改造ポイント
・C8,9,12,13,19,20の電解を高音質電解に変更
・C16、C17を削除
・C18,C26を150uF/35Vに変更

Title: HA-KIT SCH		
Size: A3	Number	Revision
DATE :		Sheet of
FILE:

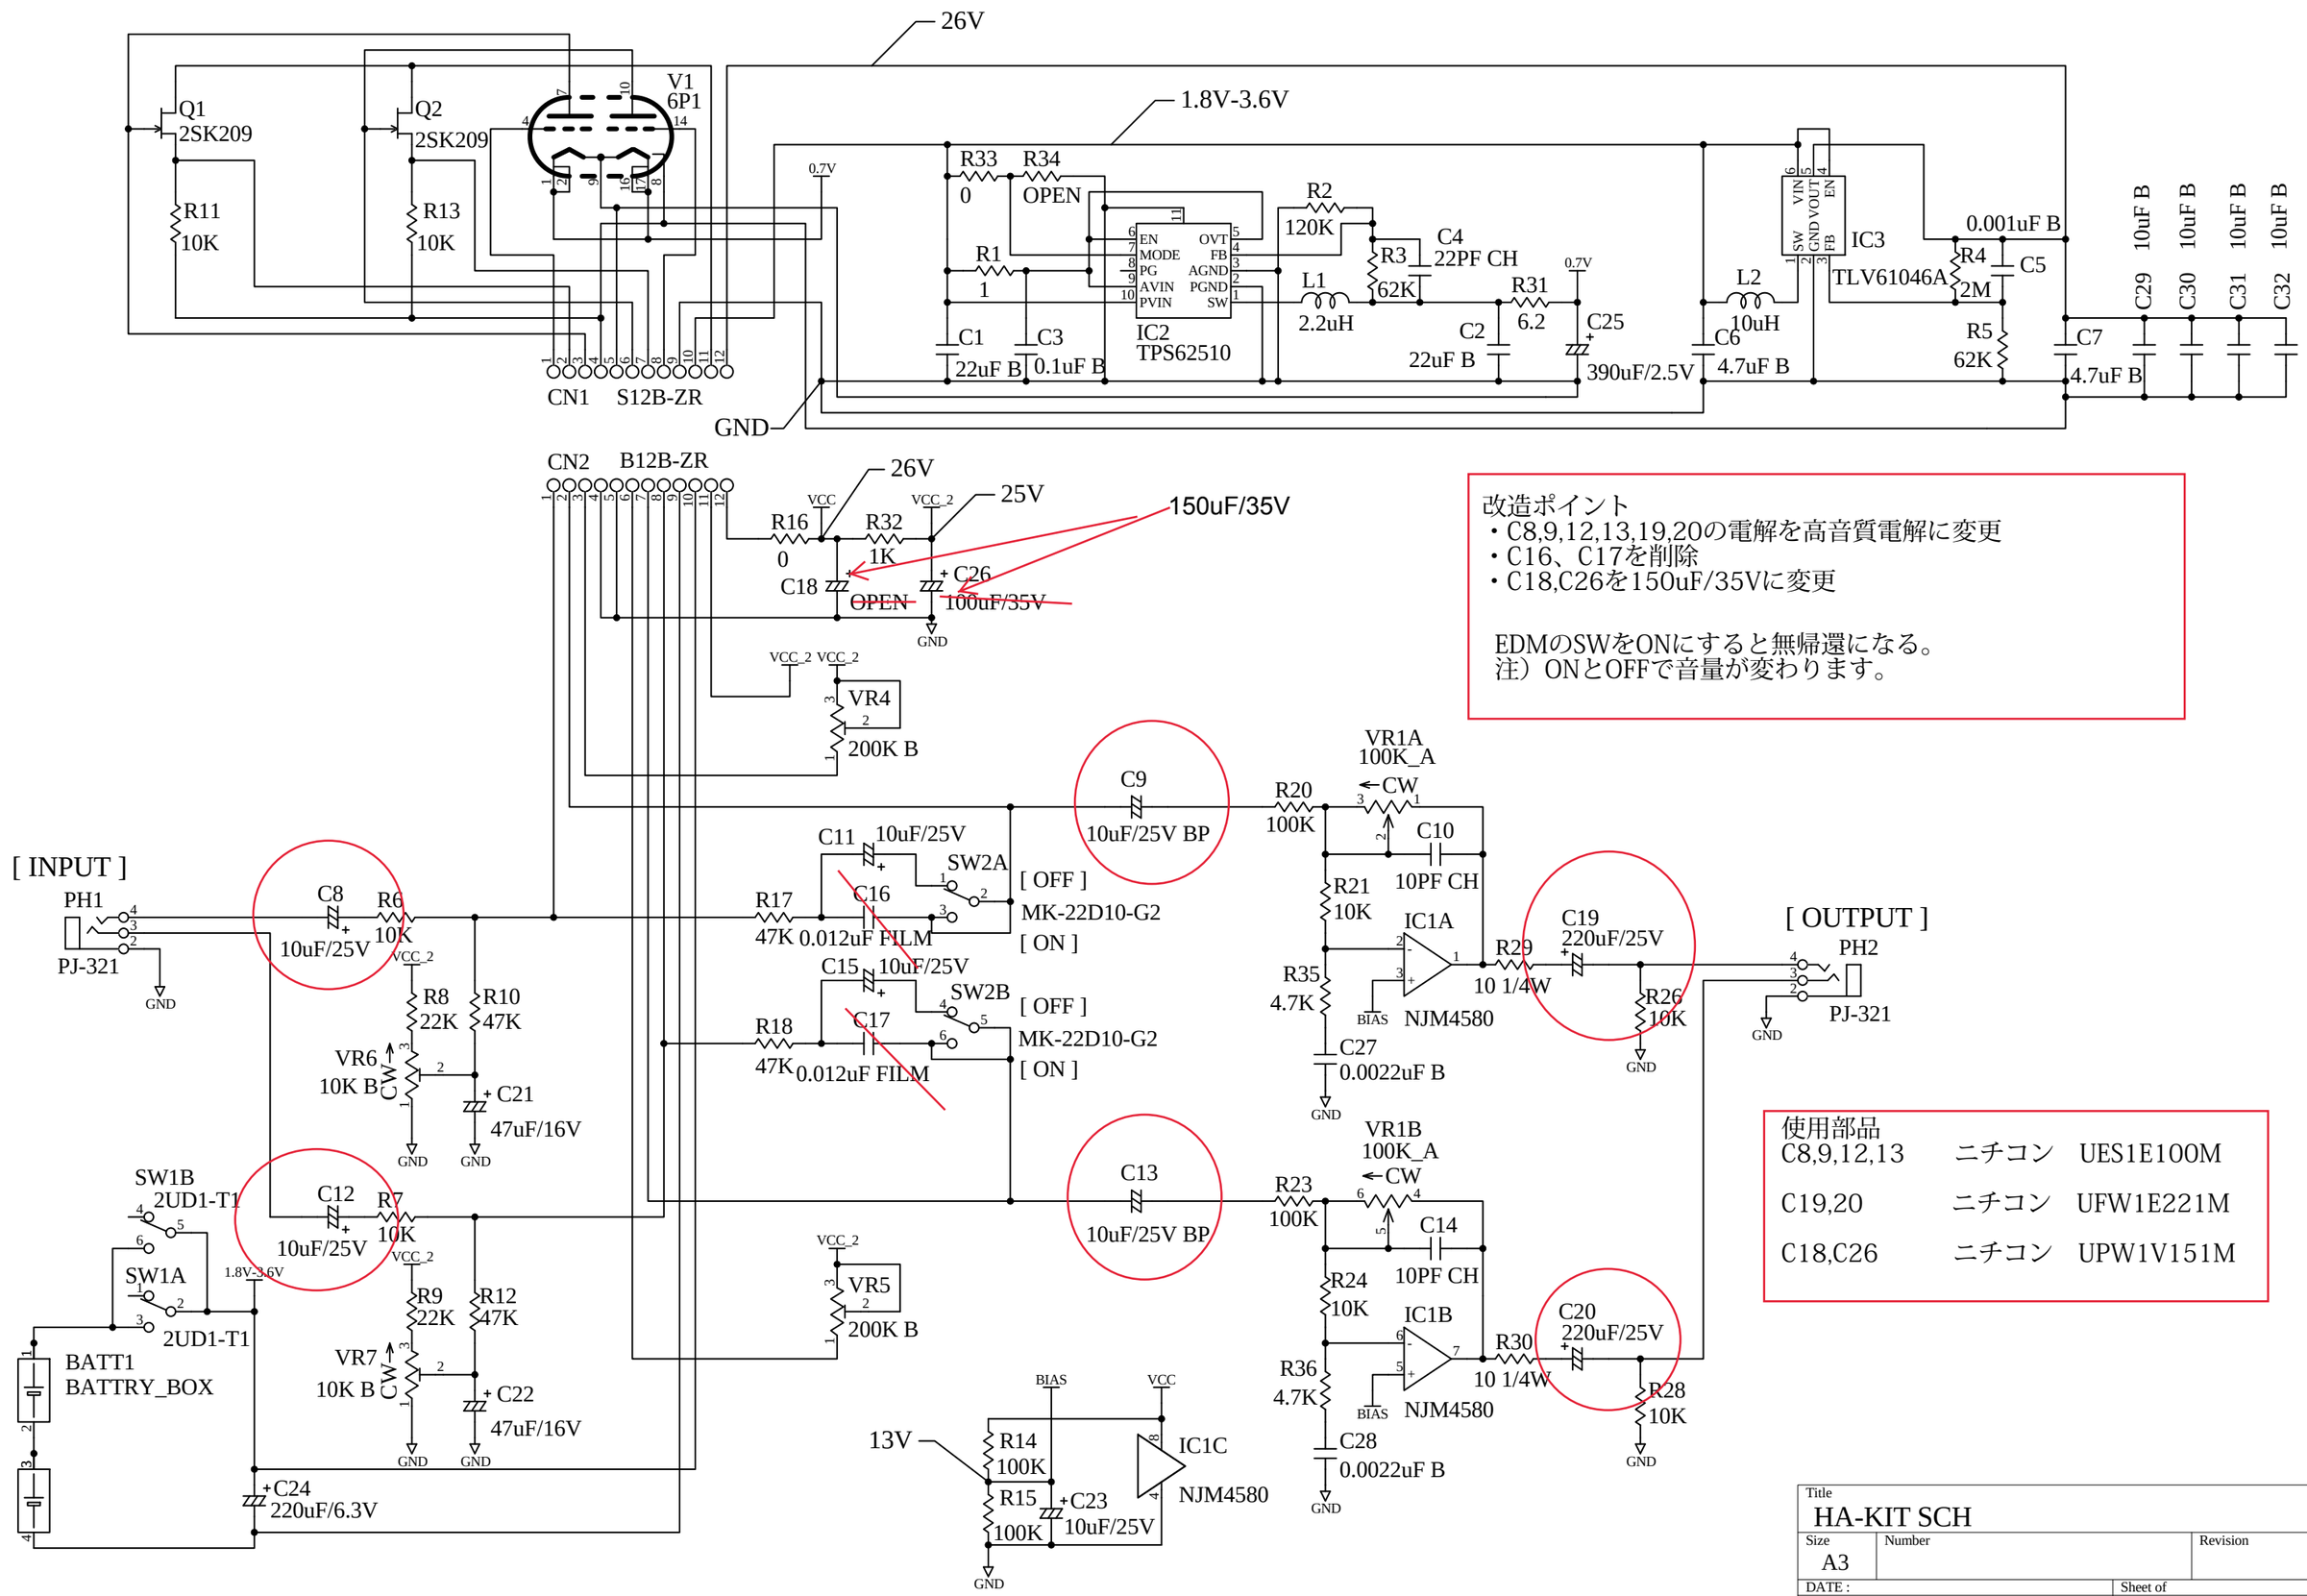
EDMのSWをONにすると無帰還になる。
注）ONとOFFで音量が変わります。

C8,9,12,13	ニチコン	UES1E100M
C19,20	ニチコン	UFW1E221M
C18,C26	ニチコン	UPW1V151M
